翔案2

翔案1から：受付を入口向き（まわりは壁なし）・背面ガラスの奥に滅菌

中葛西の建物 16,800×5,400（壁芯）／2026.11.02／寸法 mm

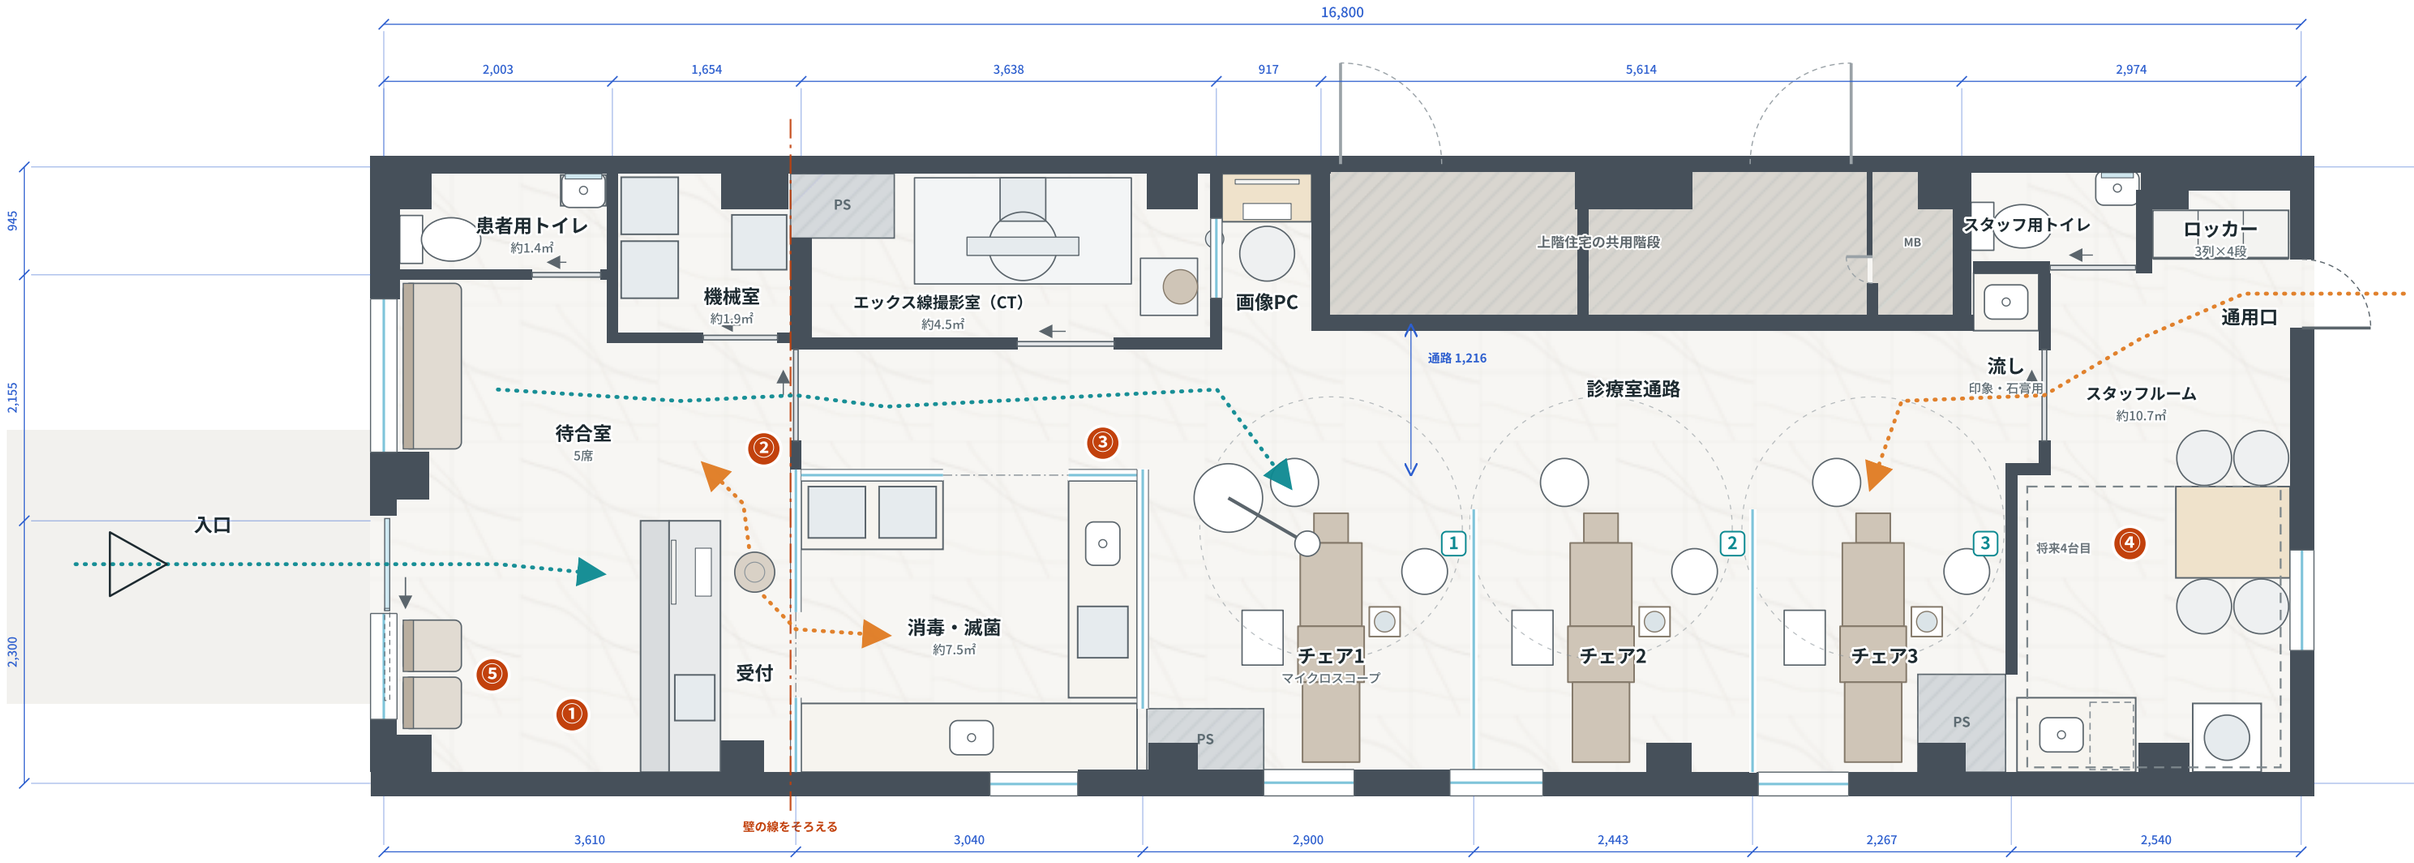
翔案1からの変更点

1. 受付を90度回して入口の正面向きに。イスは丸イス1台、まわりは壁なし。消毒・滅菌側へいっぱいに寄せてカウンターの前を広く（奥行き約2.1m）
2. 受付の背面＝消毒・滅菌の壁をガラスに。機械室とX線室の間の壁・診療室入口と同じ縦の線にそろえた（赤い点線）
3. チェア1と消毒・滅菌の間の壁もガラスに（角は前の壁とそろえる）。消毒・滅菌の縦の幅は翔案1と同じ
4. スタッフルームの机を裏口側へ寄せ、洗濯機の前を空けた
5. 待合のイスを2席足して5席に（窓ぎわのベンチ3席＋入口横の窓ぎわに2席。問診票の記入や会計待ちにも）
